工事計画認可申請書の一部補正について

高浜発電所第4号機

工事計画認可申請書の一部補正

高浜発電所第4号機 工事計画認可申請書の一部補正 補正前後比較表  
 【資料9 強度に関する説明書 別添1-1 屋外重大事故等対応設備の固縛装置の強度計算書】

第2-7図 固定材 (心棒有型金物) 及び基礎 (T型ベース) の概要図

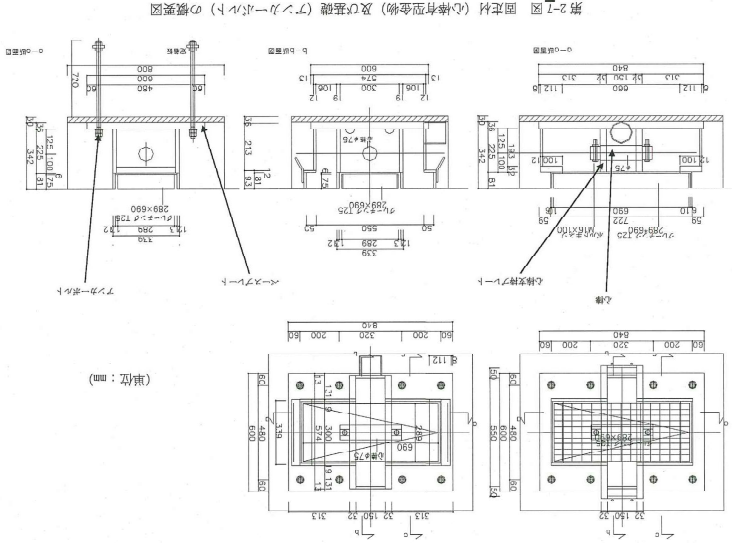
第2-8図 固定材 (心棒有型金物) 及び基礎 (T型ベース) の概要図

記載の適正化

記載の適正化  
 (頁の変更)
